MINISTERIO DE ENERGÍA Y MINAS  
*Resolución Directoral*

Nº 0119-2024-MINEM/DGAAM

**INFORME N° 0268-2024/MINEM-DGAAM-DEAM-DGAM**

**Asunto** : Evaluación Final de la Segunda Actualización del Plan de Cierre de Minas de la unidad minera “Ichu 23”, de Compañía Minera Las Camelias S.A.

Imagen 1: Anexo G 2.3

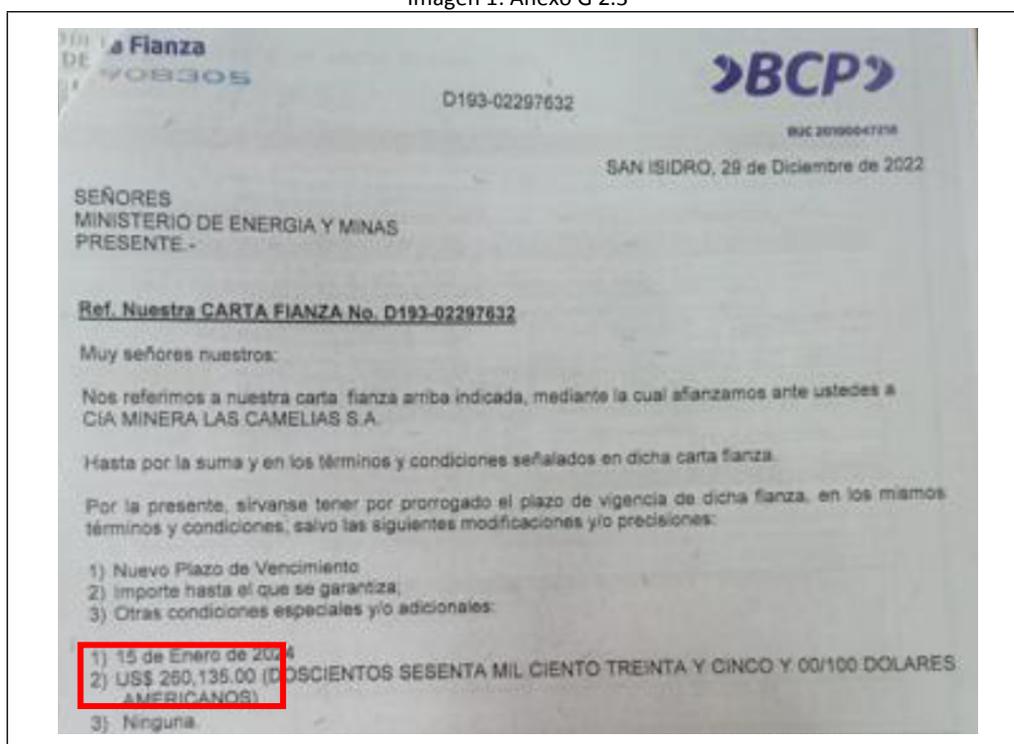
- 4.6. Para el presente procedimiento, se verifica que COMICSA., ha presentado los presupuestos de cierre, análisis de costos unitarios, planilla de metrados, y cronogramas de ejecución financiera de la 2APCM de la unidad minera “Ichu 23”, conteniendo cantidades y precios actualizados al año 2023, además los rendimientos utilizados en el análisis de costos unitarios se encuentran acordes a los equipos y cuadrillas a utilizar.
- 4.7. **Observación 01.-** COMICSA, ha presentado en el anexo G 2.3 la copia de la garantía presentada para el presente año, la cual no corresponde a la unidad en evaluación ya que según el expediente 3409762 COMICSA presento la carta fianza D 193 -01594206 por un monto de \$ 189,548.00 como se muestra a continuación.
